Znak sprawy SZM/DZ/340/01/2021

Dotyczy: Przetarg w trybie przetargu nieograniczonego na wykonanie dla potrzeb Szpitala Miejskiego w Siemianowicach Śląskich Sp. z o.o. dostaw drobnego sprzętu medycznego jednorazowego i wielorazowego użytku.

W związku z prowadzoną procedurą przetargową w temacie jak wyżej w celu zachowania jej prawidłowości zgodnie z art. 135 ust. 2 w powiązaniu z art. 135 ust. 6 Ustawy Prawo zamówień publicznych informujemy Państwa o wniesionym zapytaniach i udzielonych odpowiedziach:

Końcówka - obraz nr 1 ABBOT

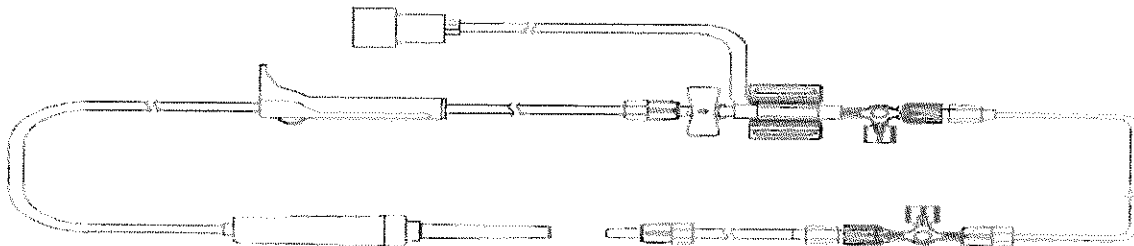
2. Która końcówka łączy przetwornik z kablem monitora?
